<b>Osservazione PRG n° 047</b>	<b>prot. 20197 del 09/06/2023</b>	<b>suddivisa in sub-osservazioni</b>
<b>Osservazione VAS n° 000</b>	<b>nei termini</b>	<b>n. 2</b>
<b>Proponente</b>	<b>Braccacini Alessandro</b>	
<b>Titolo:</b>	Osservazione in merito alla Scheda di Assetto Preliminare n.20	
<b>Individuazione catastale:</b>	Fg. Mapp. Sub 58 1783-2049 /	
<b>Individuazione toponomastica:</b>	via Molino Mensa	
<b>Individuazione da PRG</b>	SOTTOZONA VP_ Zone a verde privato, percorsi, e viabilità private _ Art.35	
<b>Elaborato di riferimento:</b>	TAV.12 _OSIMO SUD_S20

<b>CODICE OSS.</b>	7. le osservazioni che modificano e/o integrano le schede di assetto (S) o gli ambiti di rigenerazione (R) e trasformazione coordinata (T)
<b>Sintesi osservazione/ sub-osservazioni:</b>	1. L'osservazione richiede la modifica dell'assetto viario della scheda S20

**MODIFICA CARTOGRAFICA TAVOLA A-12**

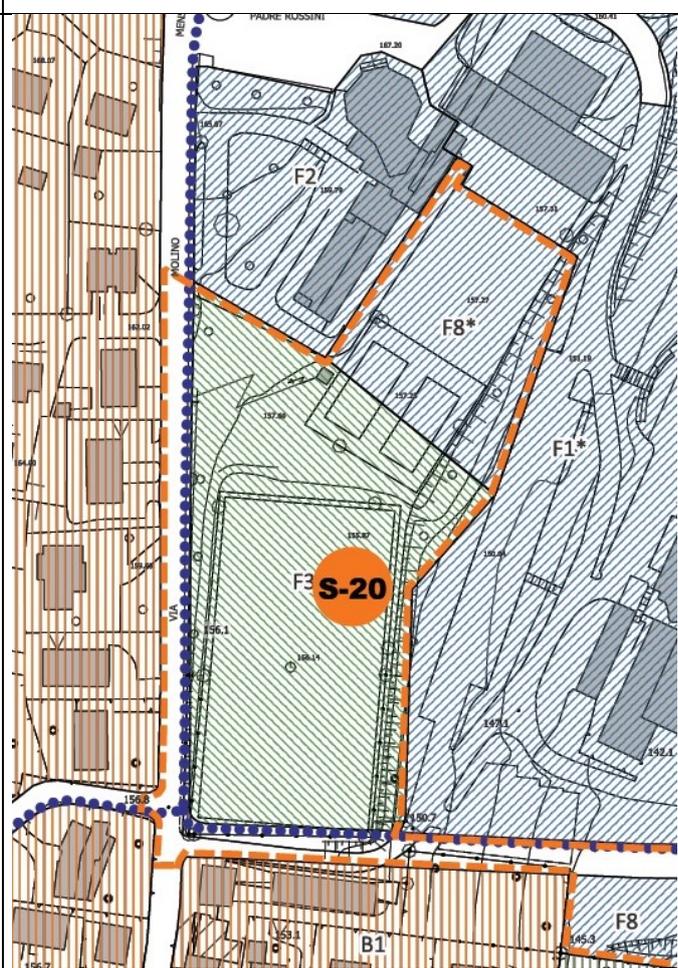
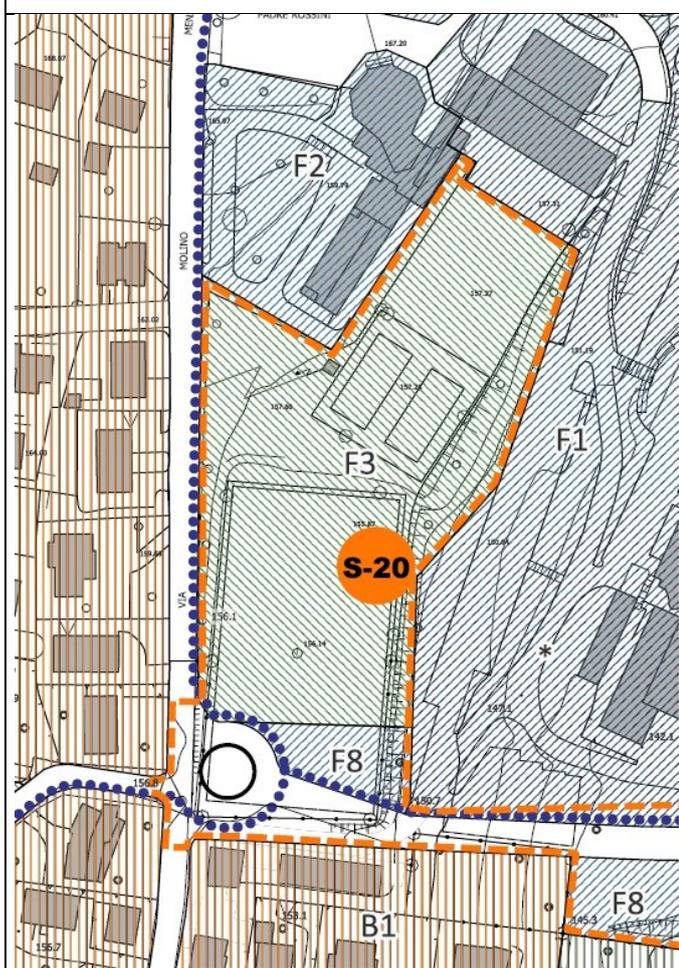
<b>CODICE OSS.</b>	7. le osservazioni che modificano e/o integrano le schede di assetto (S) o gli ambiti di rigenerazione (R) e trasformazione coordinata (T)
<b>Sintesi osservazione/ sub-osservazioni:</b>	2. L'osservazione richiede l'inserimento di percorsi pedonali e ingressi all'interno della Scheda di Assetto n. 20

<b>Proposta di controdeduzione</b>	<b>1. Accolta</b>
<b>Motivazione</b>	A seguito della verifica dello stato dei luoghi, considerata la necessità di operare: <ul style="list-style-type: none"> <li>1- la ridefinizione dell'innesto viario di raccordo tra la viabilità inter quartiere di nuova previsione (contenuta nella scheda di assetto preliminare S20) e via Molino Mensa;</li> <li>2- un'attuazione coordinata indipendente nelle aree pubblica di proprietà del Comune di Osimo e della Provincia di Ancona (per le pertinenze del complesso scolastico Corridoni Campana) mediante individuazione di tre differenti stralci funzionali autonomi per estensione e finalità;</li> </ul> si ritiene coerente con gli obiettivi del PIANO, operare una rettifica della viabilità oggetto di osservazione che possa essere funzionale anche a favorire una maggiore accessibilità ai tessuti urbani esistenti.

<b>Proposta di controdeduzione</b>	<b>2. Accolta</b>
<b>Motivazione</b>	Per le motivazioni sopra esposte, si ritiene <u>tecnicamente accoglibile</u> la richiesta di prevedere nuovi accessi carrabili e pedonali alle aree private pertinenziali e ai fabbricati esistenti posti in adiacenza al nuovo tracciato viario urbano inter quartiere in coerenza con le finalità del PIANO di migliorare la sicurezza di percorsi pedonali e incentivare forme di mobilità più sostenibili.

<b>Modifica</b>	Cartografia : X	TAVOLA A-12
	Elaborato: AS1 modifica scheda	S20
	Testo NTA :
